日本機械学会「発電用原子力設備規格 維持規格（2012年版/2013年追補/2014年追補）」（JSME S NA1-2012/2013/2014）及び関連規格に関する技術評価書の策定について

「発電用原子力設備規格 維持規格
(2012年版/2013年追補/2014年追補) 」
(JSME S NA1-2012/2013/2014)
及び関連規格に関する技術評価書

令和元年6月

原子力規制委員会

表 3.2.2.8-1 クラス1機器耐圧部分の溶接継手の標準検査に関する規定内容の変更点(①及び②)

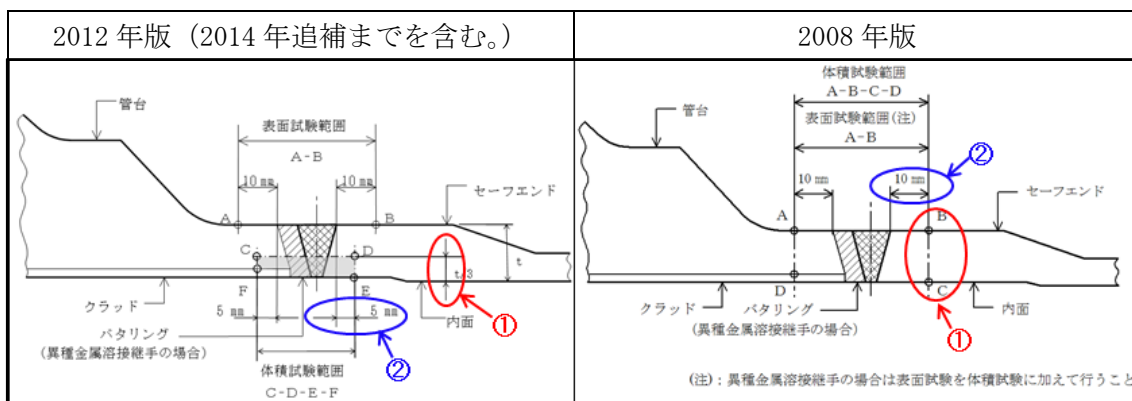
- ①及び②試験カテゴリ B-F 及び試験カテゴリ B-J に分類される溶接継手については、全板厚の体積試験を要求していた。しかしながら、以下の観点から問題なく、体積試験の範囲を内面側 1/3 に限定することで、試験員の被ばく低減も期待できることから、体積試験範囲を変更する。
- 国内の原子力発電所の損傷事例を調査した結果、異材継手又は配管耐圧部と類似の箇所においては、疲労、SCC、減肉以外の損傷は発生していない。海外プラントでも異材継手や配管耐圧部の内部から発生するような損傷モードは報告されていない。

- SCC 及び減肉は内面に生じる損傷モードであるため、試験範囲を全板厚から内面側 1/3 に変更しても、現行の体積試験方法を踏襲する限り、検出精度への影響は何ら生じない。
 - 材料内部、又は内外表面に存在する欠陥が疲労により進展することが懸念されるが、溶接部は製造時に全数非破壊検査 (RT) が実施されており、材料内部に有意な欠陥がないことが確認されている。

以上から、RT に合格した溶接継手であっても、RT では検出されない又は RT の判定基準で許容された欠陥が存在することを想定する必要がある。このため、供用期間中検査において溶接部の厚さ全体について検査を行い、UT で検出された欠陥についてはその成因にかかわらず進展するおそれがある場合には監視し、供用期間中に破壊を引き起こすおそれのある亀裂その他の欠陥ではないことを確認する必要があり、変更は妥当ではない。

図 3.2.2.8-1 RT と UT の欠陥検出性

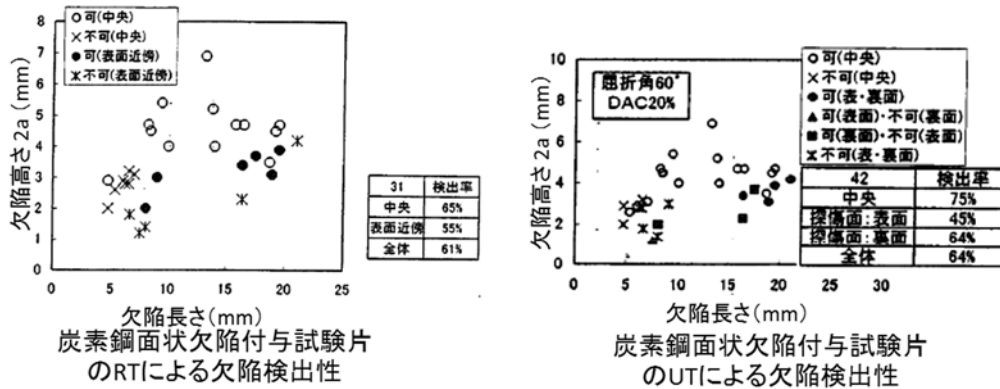
- 2005 年に米国 Columbia 発電所の供用期間中検査において、原子炉压力容器胴の炉心外周域内及び領域外の各 1 箇所の長手継手の板厚の中央付近に内在する面状欠陥を検出した事例³⁹がある。当該欠陥は製造に起因すると評価された。
- 研究調査報告書⁴⁰において溶接部内部の欠陥に対する RT と UT（屈折角：60° 及び 45°、記録レベル：DAC5%、10%及び 20%）による検出性を比較し、「面状欠陥について、RT で検出した欠陥は全て UT で検出しているが、UT で検出した欠陥が RT で検出できないものがあった」との記載があり、図 3.2.2.8-1 に示すように、屈折角 60° で記録レベルを DAC20%とした場合には、欠陥長さ 15mm 以上の範囲において RT で検出されなかった欠陥が UT で検出されている。

また、RT の判定基準は、溶接部の強度に影響を与えるような欠陥がないことを欠陥の種類及び数並びに欠陥指示の長さにより規定している。一方、UT の判定基準は、欠陥の長さ及び深さ及び位置から決定される評価不要欠陥寸法基準を規定している。したがって、RT と UT の判定基準は直接的に比較することができないため、RT で検出される欠陥が UT のそれに比較してより小さいことは確実ではない。このため、RT で検出された欠陥指示が溶接部内部にあつて、合格しているものであつても、進展するおそれがある場合には欠陥評価を行うことが必要である。なお、供用前検査において、RT では検出されなかった欠陥指示が検出された場合は、当該指示

図 3.2.2.8-3 亀裂発生部位と溶接境界に達するときの深さの関係⁴⁵

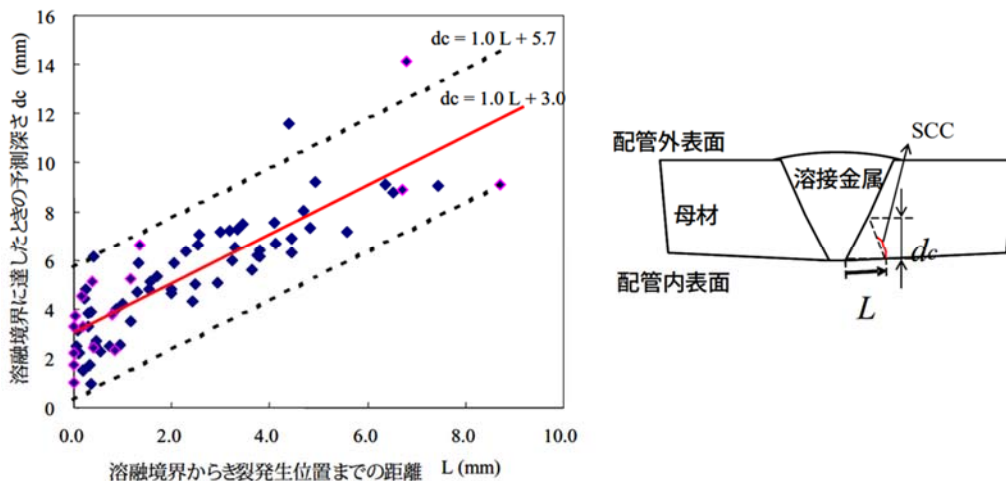
日本機械学会は、内面側 1/3 の範囲を検査する場合、開先形状は内側に向かって V 字形状をしていることから、外側の溶接部止端部から 5mm の範囲を検査すれば、内側の溶接部両端からは 5mm 以上の範囲を試験することになり、経年変化の発生が高いと考えられる範囲を含むことができるとしている。維持規格 2008 年版では、体積試験範囲を外側側の溶接止端部から 10mm の範囲としており、その場合、内面側においても必ず溶接止端部から 10mm 以上の範囲が試験される。図 3.2.2.8-2 に示すように沸騰水型軽水炉 (以下「BWR」という。) の再循環系配管溶接部の応力腐食割れの発生位置の調査結果によると、内面側溶接止端部からの距離が最大約 9mm まで分布しているので、体積試験範囲を内面側において溶接止端部から 10mm 以上とすることは妥当であり、体積試験範囲を外側側溶接止端部から 5mm の範囲にしたときに、内面側止端部から 10mm の範囲が必ず試験範囲に含まれる必要がある。

一般的に、溶接部内面の止端部から 10mm の位置が試験範囲に含まれる時の外面における止端部からの距離は、溶接部の厚さとベベル角度に依存し、図 3.2.2.8-3 に示すようにし、肉厚(t)が 50mm ではベベル角度 (ϕ) が約 6° 以上で、肉厚 80mm では約 3.5° 以上で、試験範囲を外面側止端部から 5mm とすることにより内面側において止端部から 10mm 以上の範囲が試験範囲となる。また、溶接部の外面側に幅 5mm 以上の化粧盛があり、止端部を化粧盛の止端部とすれば、実質的にはベベル角度によらず内面側においても 10mm 以上の範囲が試験範囲となる。

したがって、外面の溶接止端部からの距離が 5mm の位置が内面の止端部から 10mm 以上となるベベル角度を有する開先である場合又は（外面側開先端部から片側に 5mm 以上の幅を有する）化粧盛を行っていることが明らかな場合を除いて、試験範囲の幅は外面の溶接止端部から両側へ各々 5mm の範囲へ変更することは妥当ではない。なお、試験範囲としての溶接止端部から 10mm については、日本機械学会「発電用原子力設備規格 溶接規格」では溶接止端部から 13mm とされており、設計工事段階と維持段階で範囲が異なるため、見直すことを要望する。

図 3.2.2.8-4 肉厚とベベル角度の関係

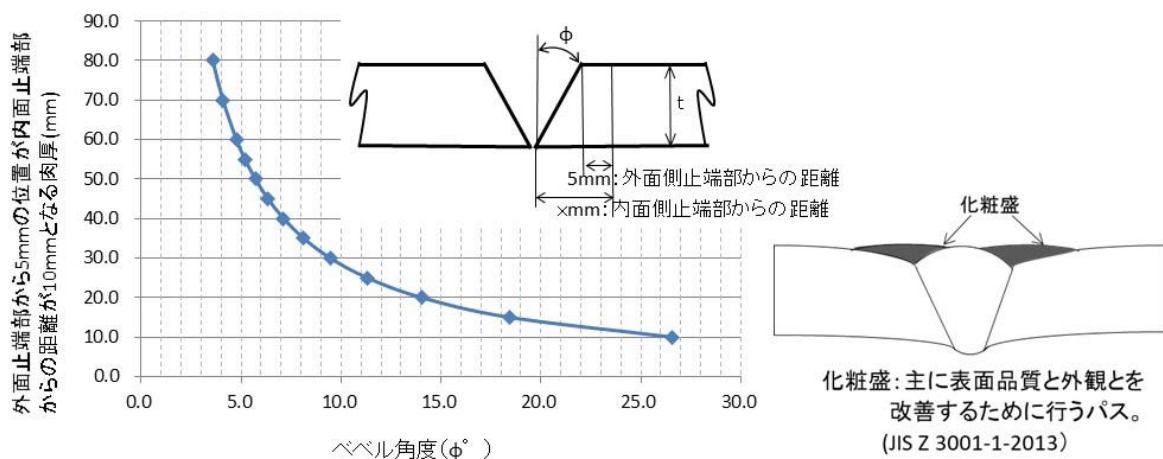
しかし、溶接部の狭開先化により、外面側と内面側の溶接金属の幅の差が小さくなると、体積試験範囲を外面側溶接止端部から 10mm であったものを 5mm に変更することにより内面側における試験範囲が止端部から 10mm の範囲を下廻る場合が生じるため、内面から発生する欠陥が試験範囲外となる可能性を生ずる。

「図 IB-2500-17-1 セーフエンドまたは管の同種および異種金属溶接継手(その 3-1)」に係る読替表

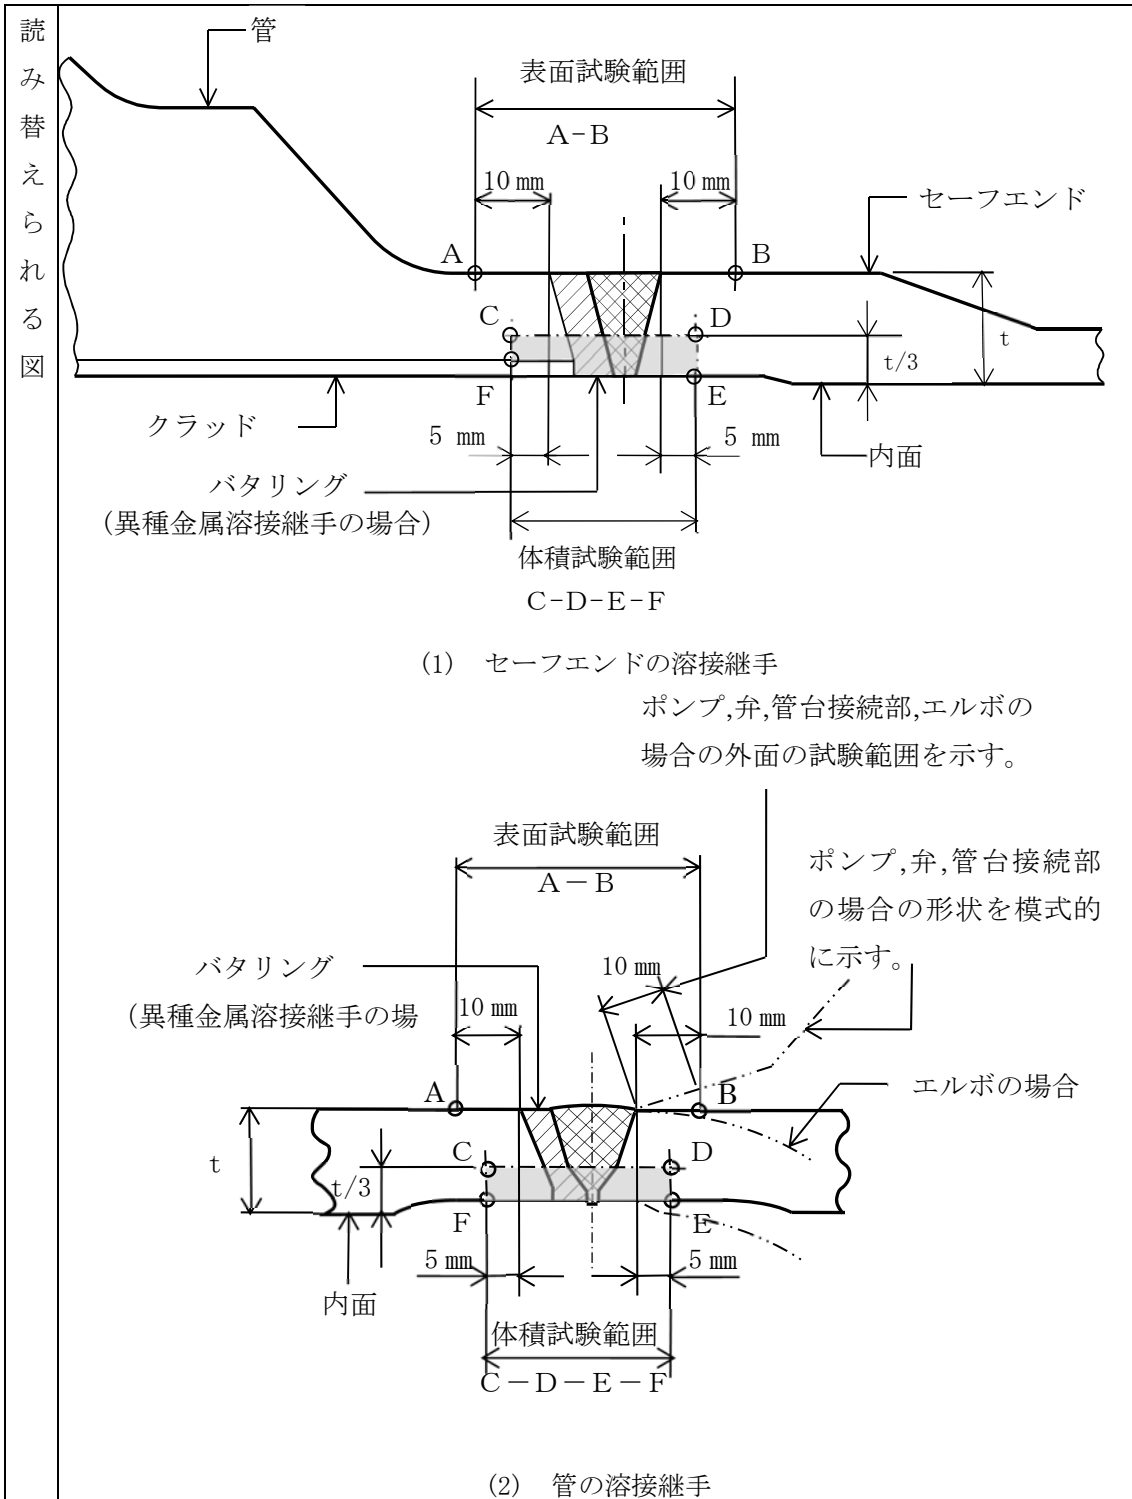
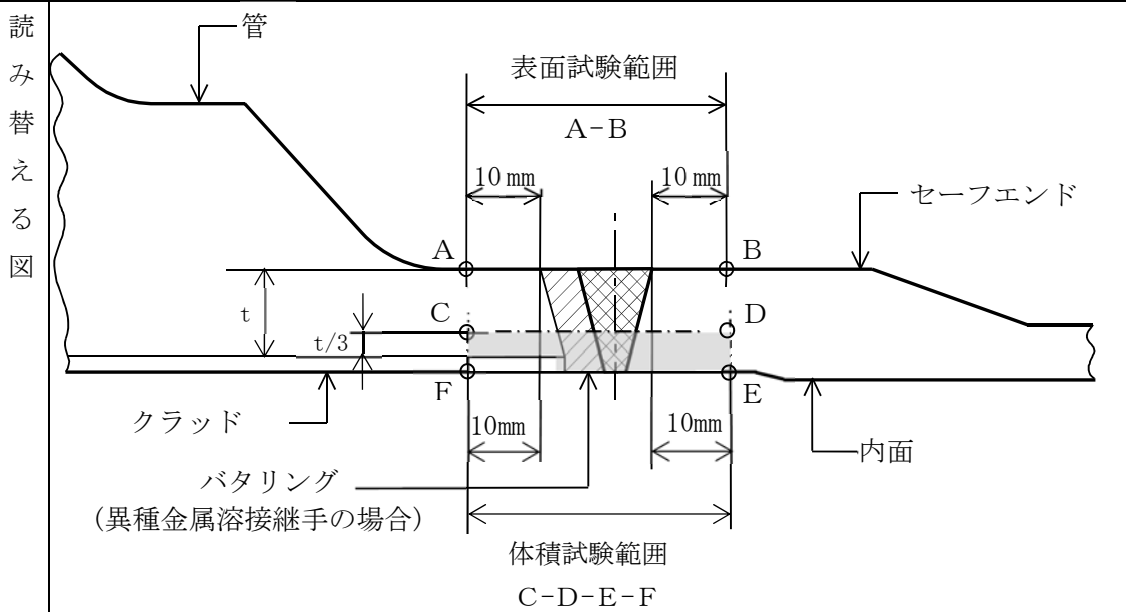
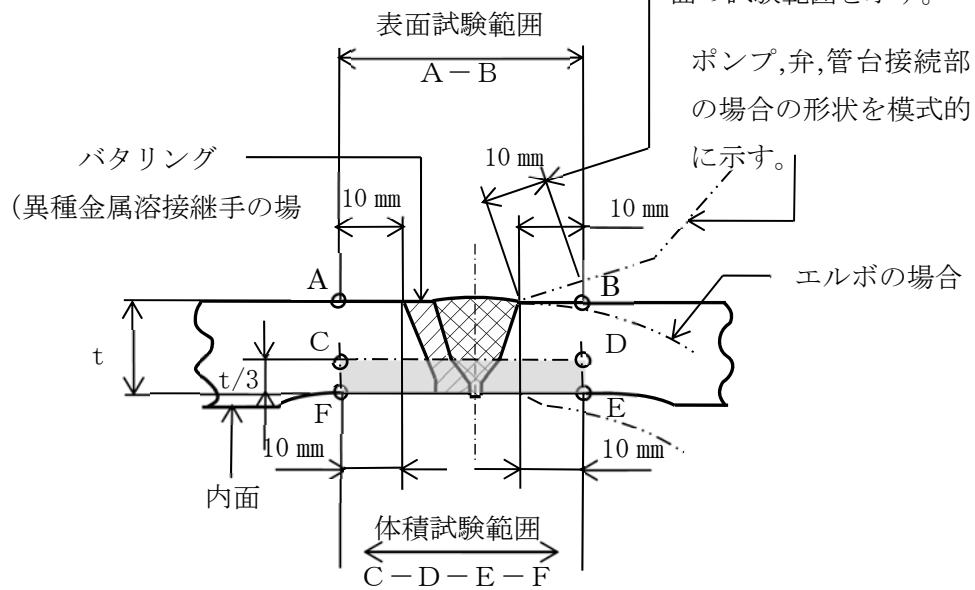
追加された「図 IB-2500-17-1 セーフエンド又は管の同種および異種金属溶接継手（その 3-1）」(1)及び「図 IB-2500-17-2 セーフエンド又は管の同種および異種金属溶接継手（その 3-2）」(1)の溶接部は、クラッドありの管台の内径に合わせてセーフエンド側で面一にした取合構造をしており、管台先端部の厚さは溶接部を挟んで異なる。しかしながら、「図 3.2.2.8-2 管台溶接部の検査範囲」に示すように、管台側厚さを基準とした内面側 1/3 の位置（C 点）は、先端部の厚さを基準とした内面側 1/3 の位置よりも外面側にあり、管台側厚さを基準とした検査範囲は先端側の厚さを基準とした検査範囲をカバーする。したがって、「図 IB-2500-17-2 セーフエンド又は管の同種および異種金属溶接継手（その 3-1）」(1)及び「図 IB-2500-17-2 セーフエンド又は管の同種および異種金属溶接継手（その 3-2）」(1)は妥当とは判断されず、セーフエンドの溶接継手の検査範囲は管台側厚さ(tn)を基準として決める必要がある。

- 1) 外面の溶接止端部からの距離が 5mm の位置が内面の止端部から 10mm 以上を確保できるベベル角度を有する開先である場合
- 2) 外面側開先端部から片側に 5mm 以上の幅を有する化粧盛りを行っていることが明らかでない場合

「図 IB-2500-17-2 セーフエンドまたは管の同種および異種金属溶接継手(その 3-2)」に係る読替表

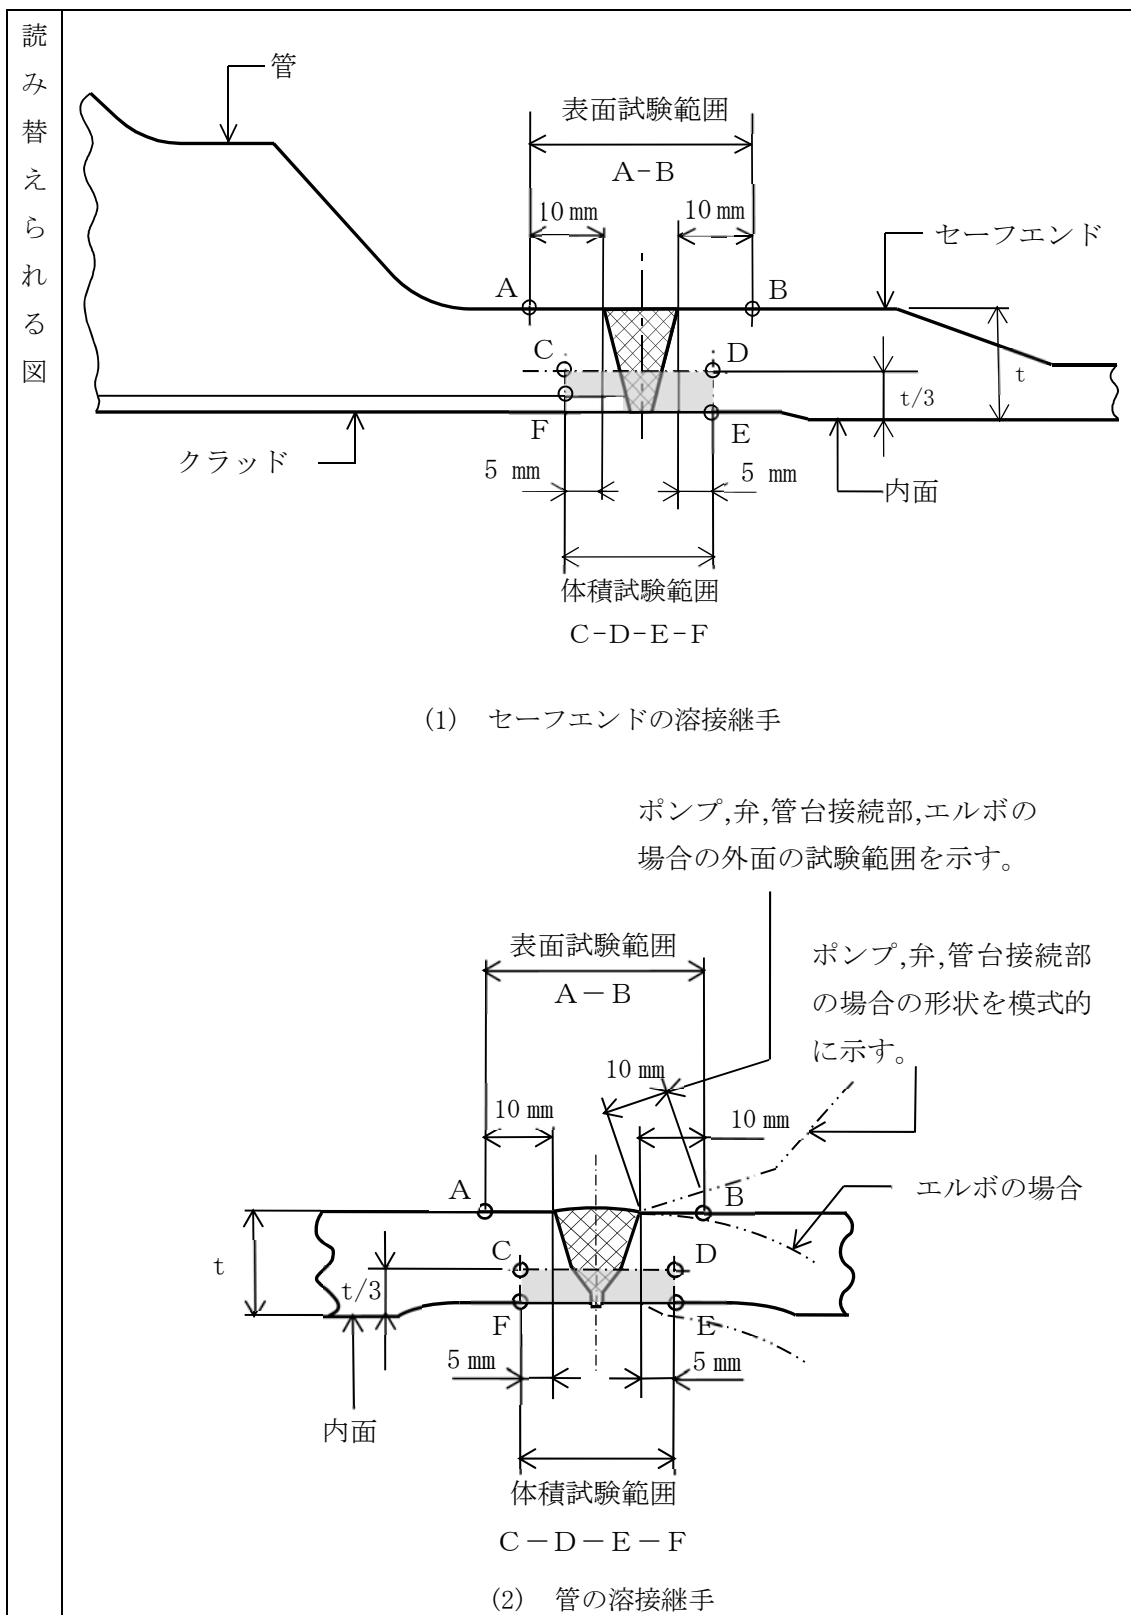
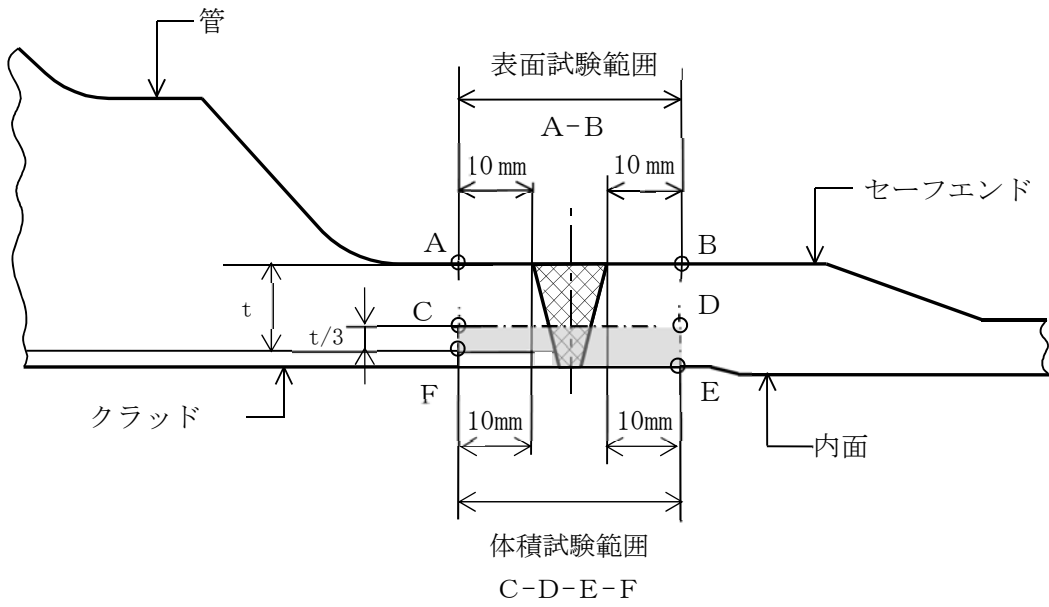
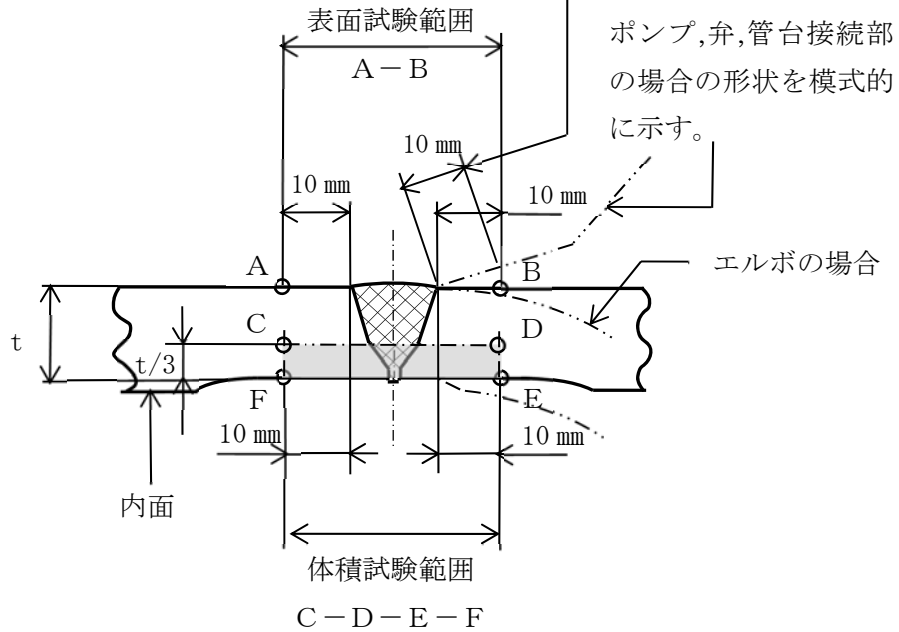
また、維持規格 2012 年版 (2014 年追補までの含む) の図 IB-2500-17-1 セーフエンドまたは管の同種および異種金属溶接継手(その 3-1)」(2) 管の溶接継手及び図 IB-2500-17-2 セーフエンドまたは管の同種および異種金属溶接継手(その 3-2) (2) 管の溶接継手においても、管の内面側 1/3 の位置は上と同様な理由で溶接部の厚さを基準とすることが必要である。

- 1) 外面の溶接止端部からの距離が 5mm の位置が内面の止端部から 10mm 以上を確保できるベベル角度を有する開先である場合
- 2) 外面側開先端部から片側に 5mm 以上の幅を有する化粧盛りを行っていることが明らかでない場合

図 3.2.2.13-1 クラス1機器の欠陥評価の流れにおける技術評価の項目

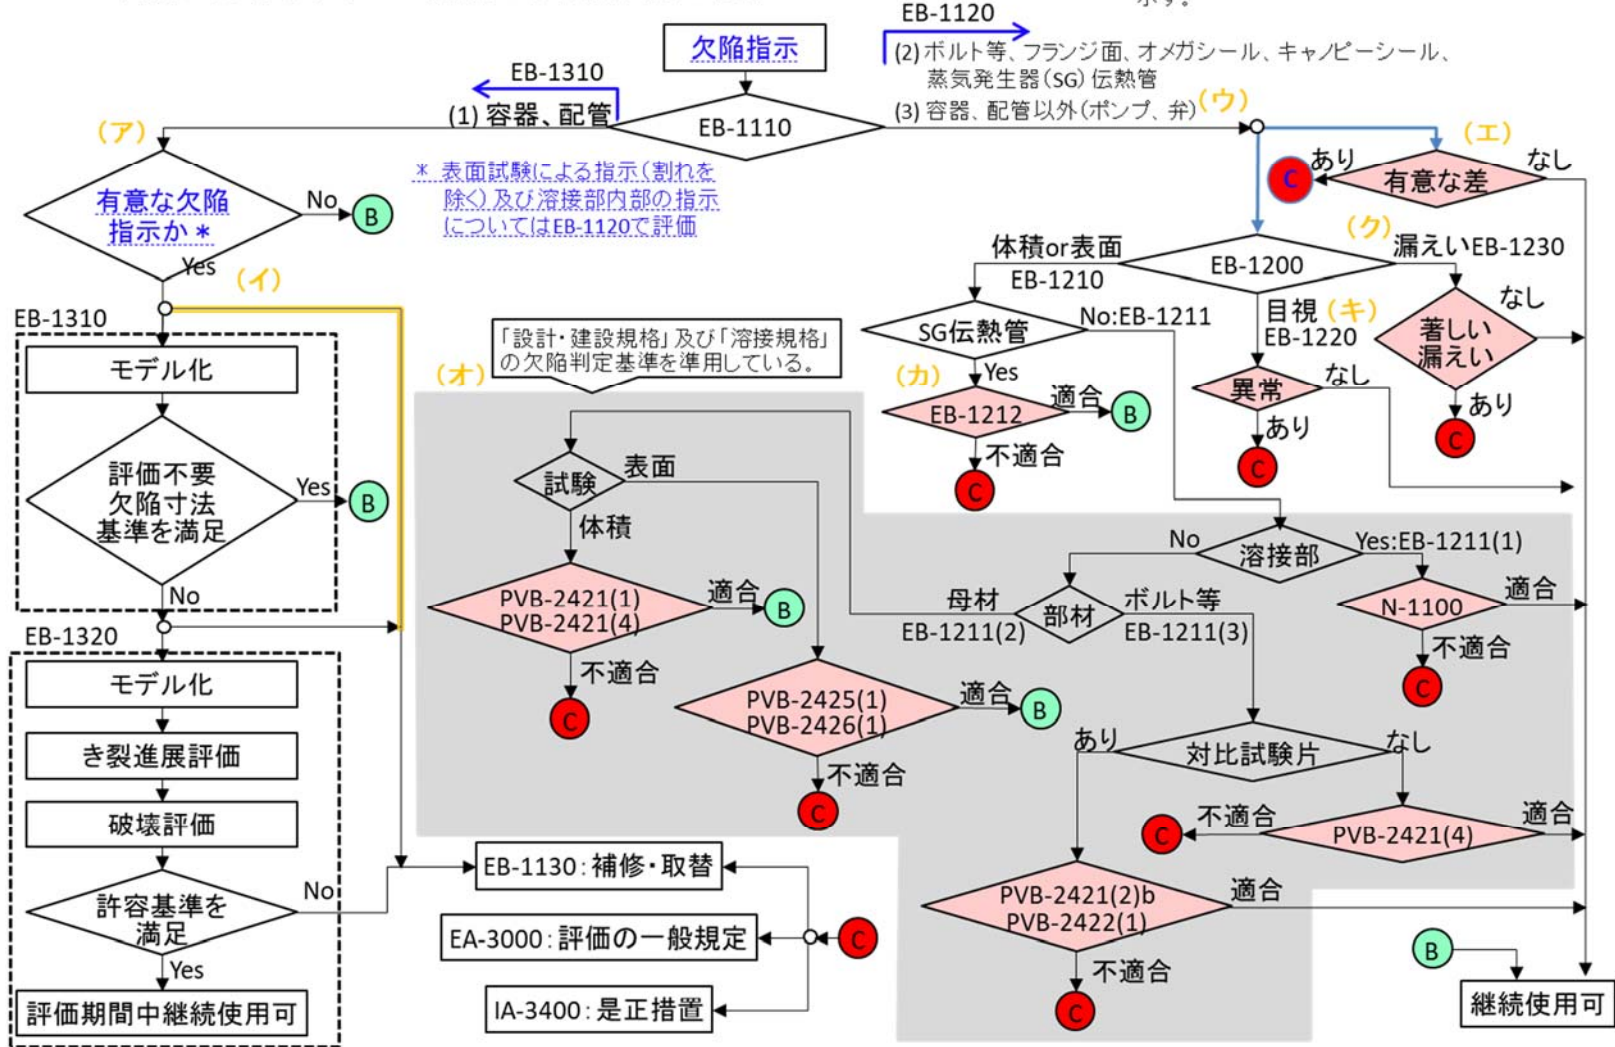
注記：丸数字は今回の技術評価における論点箇所を示す。

図 3. 2. 2. 21-1 実測値⁸⁰ベースと規格値ベースの流動応力の比較

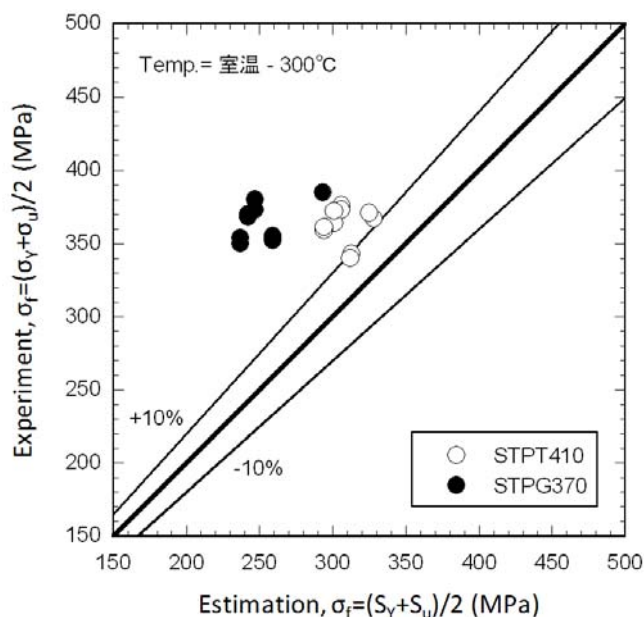
「図 3. 2. 2. 21-1 実測値ベースと規格値ベースの流動応力の比較」は、クラス 2、3 管の代表的な材料である STPT410 及び STPG370 の実測値及び規格値をもとに算出した流動応力を比較したものの⁷⁹であり、規格値から算出した流動応力は実測値から算出したものより保守的な結果となっている。

図 3.2.2.24-2 ぜい性破壊曲線⁹⁵

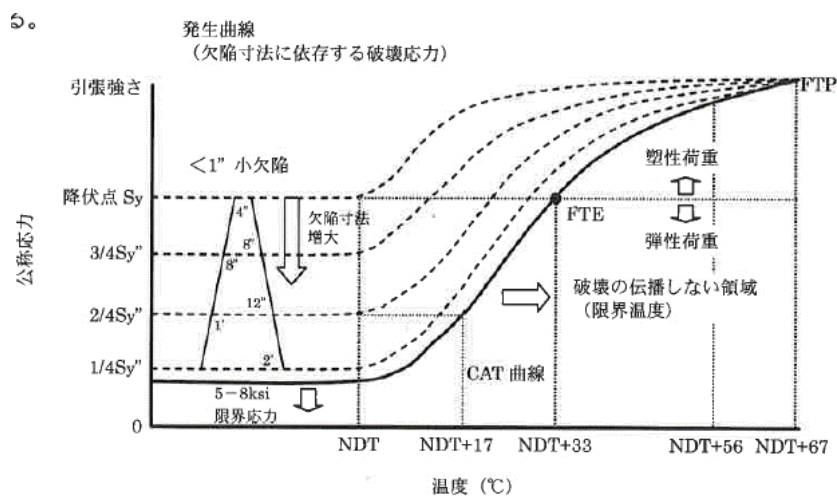
慮して、線形破壊力学を適用すべき場合もありうることを示しており、破壊評価法の決定方法を改めて再整理することを要望する。
